Mission régionale d'autorité environnementale

**Avis délibéré sur le projet d'exploitation d'une ligne  
de galvanisation (GALSA) à chaud en lieu et place  
de la ligne existante d'électro zingage (ELSA)**

**à Florange (57)**

n°MRAe 2018APGE58

Figure C43. Localisations des rejets à l'atmosphère du projet Galsa au niveau du bâtiment

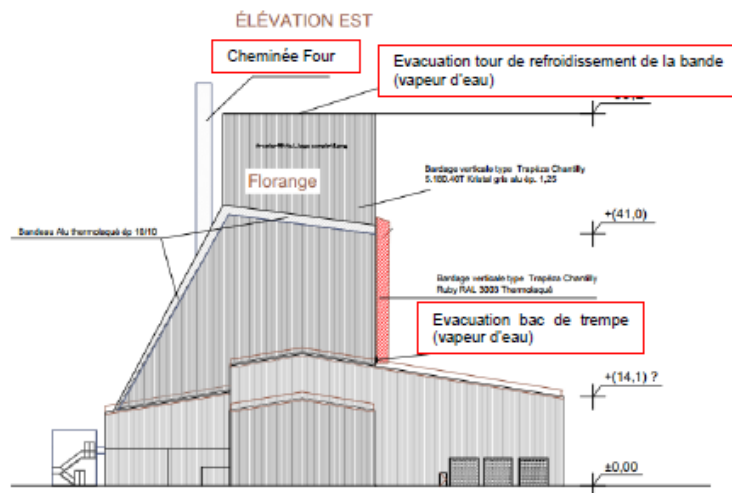
La MRAe s'est longuement interrogée sur les émissions issues des creusets (Zinc ou Aluminium/Silicium) et des bandes d'acier galvanisées en tout début de refroidissement :

- si la vaporisation de l'aluminium est effectivement peu probable au vu de sa pression de vapeur saturante à la température du creuset, ce n'est pas le cas pour le zinc ;
- en l'absence d'analyse précise des composants des lingots de zinc et d'aluminium-silicium, il est difficile de conclure en l'absence de rejet de métaux toxiques (voire cancérigènes) à ces températures (dont le cadmium dont la présence est possible).

La MRAe manque d'éléments de caractérisation pour confirmer les hypothèses du dossier.

***Elle recommande également d'estimer les niveaux d'émission au creuset et sur la partie de refroidissement à l'air des aciers galvanisés en prenant en compte les différents métaux pouvant être présents dans les lingots d'aluminium silicium et de zinc. Cette estimation pourra se faire sur la base de calculs ou de mesures sur des sites similaires.***

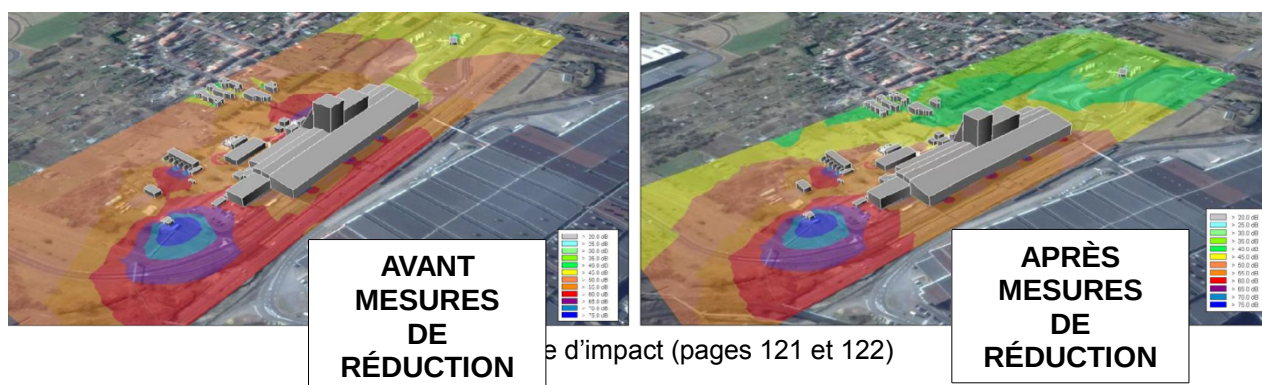
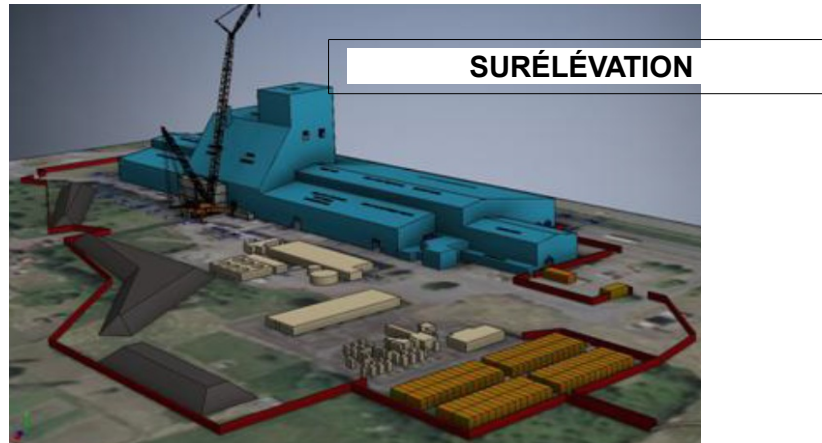
Le site sera en fonctionnement 24 heures sur 24 et 7 jours sur 7. Une étude acoustique a permis d'identifier les sources sonores (figure de gauche ci-dessous) et les mesures à mettre en œuvre pour respecter les niveaux réglementaires.

Afin de limiter les émissions sonores liées à son projet, le pétitionnaire prévoit les mesures suivantes (résultats de la modélisation sur la figure de droite ci-dessous) :

L'autorité environnementale constate que l'exploitant a bien anticipé l'impact sonore possible de son projet. L'étude de réduction permet une réduction notable pour les riverains. Toutefois, l'étude conclut qu'une non-conformité en un point pourrait subsister.

**L'Autorité environnementale recommande au pétitionnaire de poursuivre les études de réduction du bruit, en particulier pour le point non conforme, et de procéder à un contrôle des niveaux de bruit suite à la mise en service des installations.**
